Toegankelijkheid in de praktijk

Een uitwerking van de Richtlijn 'Toegankelijkheid openbare ruimte'

Werkgroep Toegankelijkheid Stede Broec

Aan het College van Burgemeester en Wethouders,
en medewerkers van Afdelingen Samenleving, Gebouwen en Ruimtelijke Ordening

Helling bij medicijnautomaat aan De Middend (Bovenkarspel) te steil en aan de smalle kant. Ontoegankelijk voor rolstoelen, scootmobielen en rollators

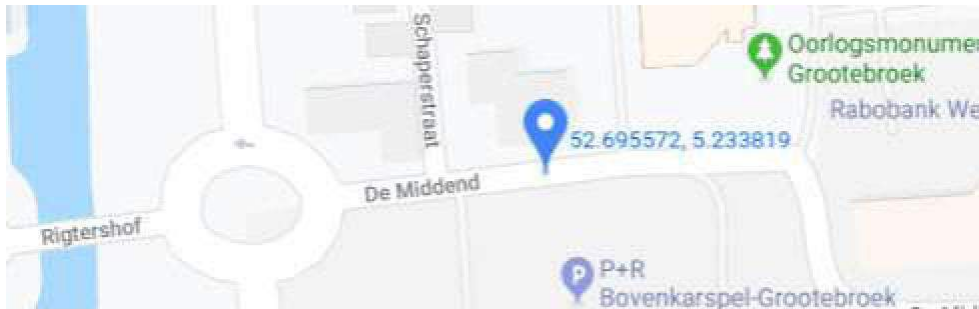
Fietsen blokkeren toerit

De Middend tussen parkeerterrein en 't Stadsplein

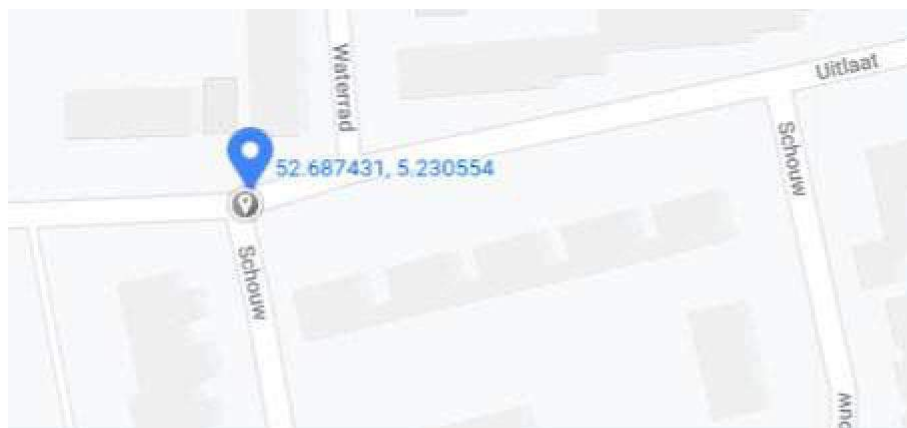
Troittoirafrit te steil en eindigend in goot. Gevaarlijk en onbegaanbaar voor rolstoelen, rollators en scootmobielen

wenselijk is een zebepad op deze plaats. Gehandicapten moeten nu ca. 200 meter omlopen via zebepad bij de rotonde om van het parkeerterrein op 't Stadsplein te komen. Te ver voor b.v. rollatorgebruikers

Halte Martinuscollege aan de zuidzijde van de Stede Broecweg (Grootebroek)

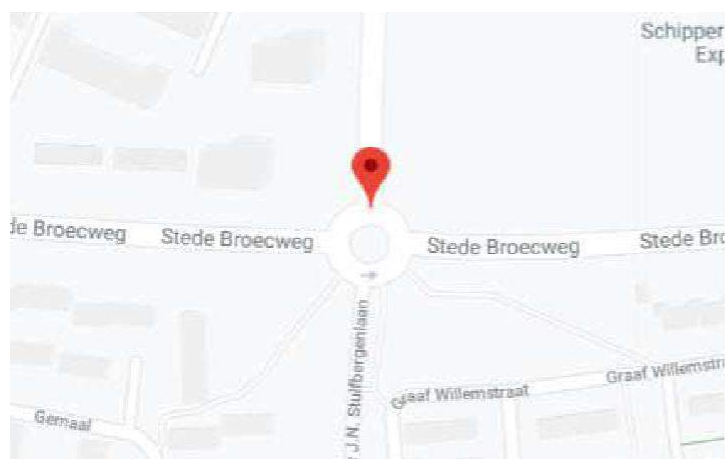
Rollator onvriendelijk. Helling bij de paal met blindengeleidetegels die werken als een wasbord. De treden zijn spekglad door bladeren. Worden deze plekken in de winter gestrooid??

Veiligheid blinden en slechtzienden in het geding door de vele fietsers die van het Martinuscollege komen.

Zesstedenweg (Grootebroek)

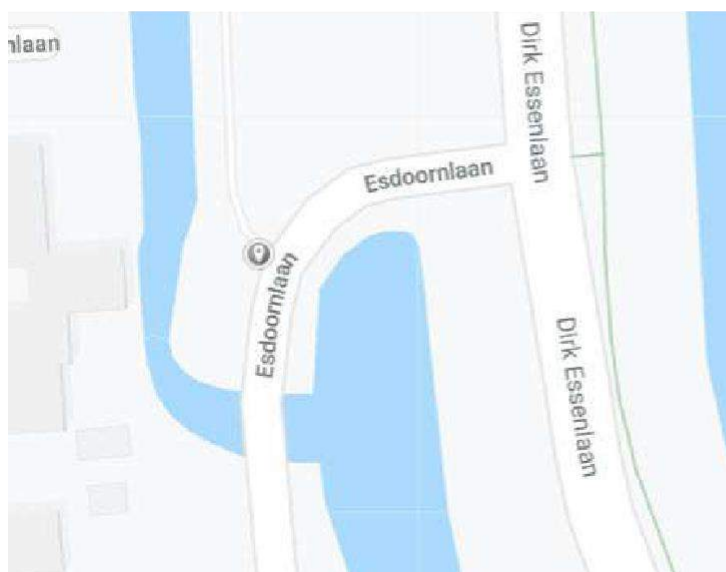
Klikodag is thuisblijfdag voor rolstoelers en rollators die niet de rijbaan op kunnen

En ongewenste versmallingen op andere dagen
